PROPOSICIÓN

Al Proyecto de Ley N° 079/23 Senado - 057/23 Cámara, "POR LA CUAL SE DECRETA EL PRESUPUESTO DE RENTAS Y RECURSOS DE CAPITAL Y LEY DE APROPIACIONES PARA LA VIGENCIA FISCAL DEL 1 DE ENERO AL 31 DE DICIEMBRE DEL AÑO 2024".

Modifíquese la Sección 0211. Unidad Nacional para la Gestión del Riesgo de Desastres – UNGRD, ARTÍCULO 2o. PRESUPUESTO DE GASTOS O LEY DE APROPIACIONES, del Proyecto de Ley N° 079/23 Senado - 057/23 Cámara, "POR LA CUAL SE DECRETA EL PRESUPUESTO DE RENTAS Y RECURSOS DE CAPITAL Y LEY DE APROPIACIONES PARA LA VIGENCIA FISCAL DEL 1 DE ENERO AL 31 DE DICIEMBRE DEL AÑO 2024". Adicionando la suma de DIECINUEVE MIL TRECIENTOS OCHENTA MILLONES SEISCIENTOS TRECE MIL DOSCIENTOS OCHENTA PESOS M/CTE (\$19.380.613.280,00), al literal C. PRESUPUESTO DE INVERSIÓN, en la cuenta programa 0207 y su respectiva subcuenta; con el fin de asignar recursos al Contrato de obra No. 9677-PPAL001-1143-2022- OBJETO: REALIZAR LAS OBRAS DE INTERVENCIÓN CORRECTIVA REQUERIDAS PARA MITIGAR EL RIESGO POR INUNDACIÓN Y SOCAVACIÓN MEDIANTE LA CONSTRUCCIÓN DE TERRAPLÉN Y OBRAS COMPLEMENTARIAS EN EL ARROYO PLATANAL Y SALAO EN EL ÁREA URBANA DEL MUNICIPIO DE SOLEDAD DEPARTAMENTO DEL ATLÁNTICO

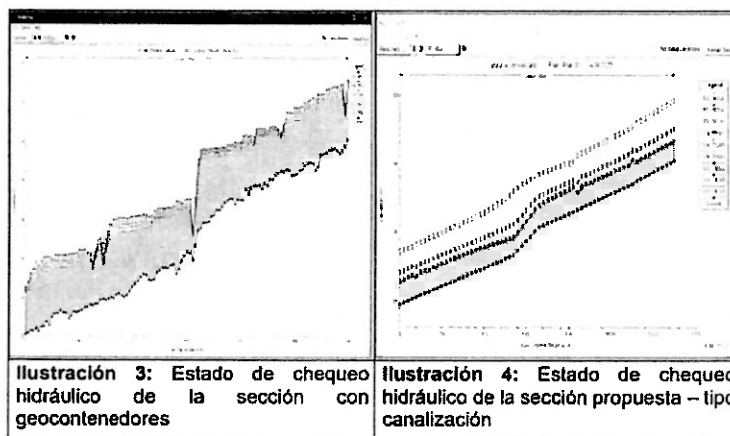
Como se observa en las anteriores ilustraciones, la solución propuesta según la concepción inicial del proyecto reduciría el ancho de la sección hidráulica del arroyo, llevando el mismo hasta un ancho promedio de 4,50 metros, lo cual causaría el aumento de la lámina de agua, generando a su vez la necesidad de aumentar la altura de los taludes para garantizar el NO desbordamiento del arroyo, sin embargo, de acuerdo al análisis hidrológico e hidráulico que se realizó en la etapa de ajustes a estudios y diseños, se requiere una sección hidráulica para este caso de 8 metros de ancho y 2,4 metros de altura para garantizar un borde libre de acuerdo a las distintas recomendaciones enmarcadas en la literatura.

Como se evidencia en las anteriores ilustraciones, es inviable desde el punto de vista hidráulico solucionar los problemas de desbordamiento del cuerpo de agua, toda vez que, dada las limitaciones físicas correspondientes al ancho del arroyo, la implantación de una estructura tipo diques con geocontenedores, solo agravaría la dinámica del cauce, generando desbordamiento hacia las calles y viviendas aledañas.

Ilustración 5: Sección hidráulica propuesta – Canalización arroyo El Platanal.

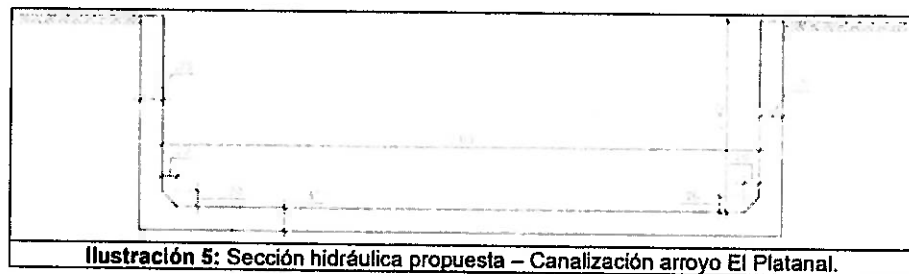
La ilustración No. 4 demuestra que, la alternativa que se ha venido proponiendo por parte del contratista de obra y lo cual se ha venido trabajando en conjunto con los especialistas de interventoría, arrojan un desempeño mejor y controlado del cauce del río, sin embargo, este cambio lleva consigo la inclusión de una serie de ítems o actividades no previstas. Dicho comportamiento se da de acuerdo a una estructura tipo canal en concreto y acero de refuerzo, el cual se presenta a continuación:

Ilustración 6: Sección hidráulica propuesta – Canalización Arroyo El Platanal.

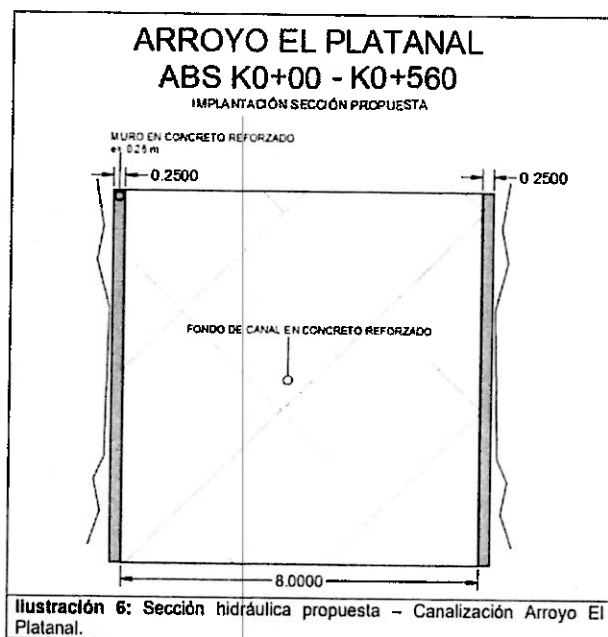
Dicha sección se adapta a las condiciones existentes en la localización del proyecto, incluso contemplando las condiciones restrictivas de los taludes a ambos lados del cauce, esto dado que, el ancho del muro se reduciría de 2 metros a 0.25 metros en cada orilla, la implantación de la sección típica de dicha alternativa se presenta a continuación:

Como se evidencia en la ilustración anterior, la implantación sobre la topografía actual del cauce, permite garantizar en las secciones típicas y promedio del canal que, las obras tendrán la sección propuesta de acuerdo a los estudios hidrológico e hidráulico y que, por ende, no se generarán desbordamientos de este cuerpo de agua en el trazado del proyecto.

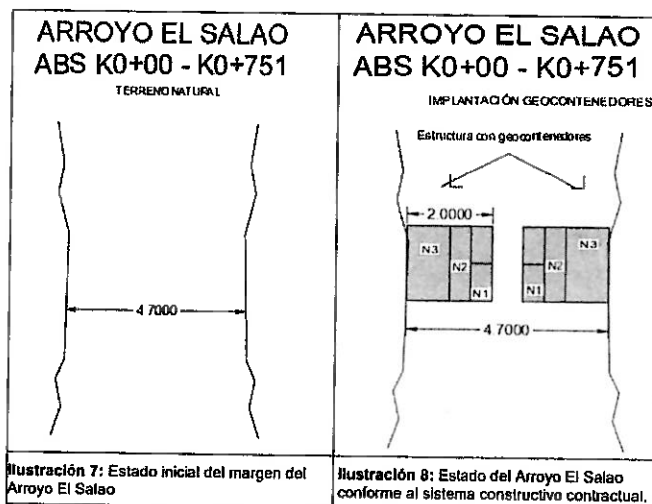
La situación anteriormente expuesta en el canal El Platanal, se replica en el arroyo El Salao, teniendo una condición mucho más crítica, dado que, el ancho en dicho cuerpo de agua es en promedio de 4,70 metros, por lo cual, implantar estructuras de geocontenedores a ambos lados implicaría una reducción del área hidráulica, la

cual viene dada por una reducción a 0,70 metros del ancho efectivo, esto de acuerdo a que, la sección propuesta con geocontenedores, tiene un ancho de 2 metros a cada lado del cauce. Tal como se presenta a continuación:

Como es de simple apreciación, el sistema constructivo causaría grandes afectaciones en todo el trazado por el desbordamiento de este cuerpo de agua ante lo que sería un estrechamiento de su margen, dado esto, se planteó la misma situación que se expuso en el arroyo El Platanal, teniendo que, una vez implantando, este cumpliría con las secciones hidráulicas requeridas según el modelamiento hidráulico e hidrológico para este cuerpo de agua, tal como se evidencia a continuación:

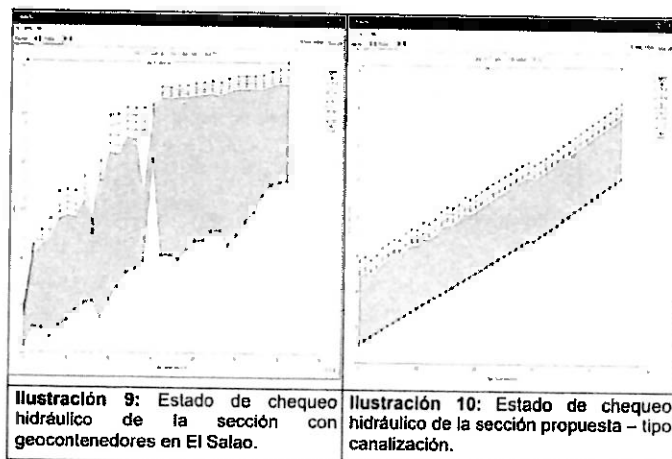
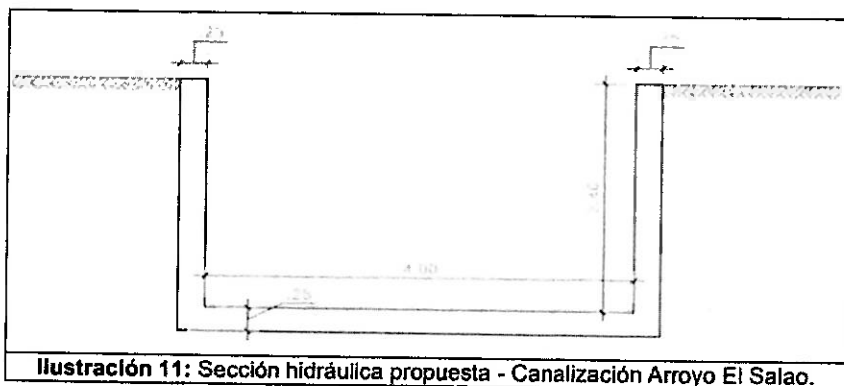
El resultado que se evidencia en la ilustración No. 10 de acuerdo a la sección propuesta es de un canal de 4 metros de ancho libre con muros de altura de 2,4 metros, tal como se evidencia a continuación:

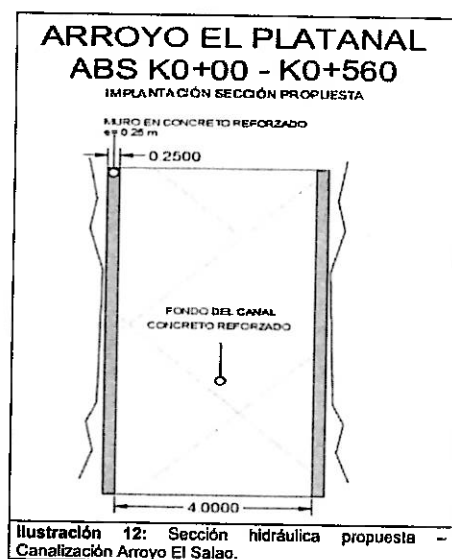
A continuación, se presenta la implantación de esta sección propuesta en la topografía promedio y preponderante en el arroyo El Salao:

Como se puede evidenciar en la implantación de la estructura propuesta, esta es viable y asegura el NO desbordamiento del arroyo en el trazado a intervenir dentro de nuestro contrato.
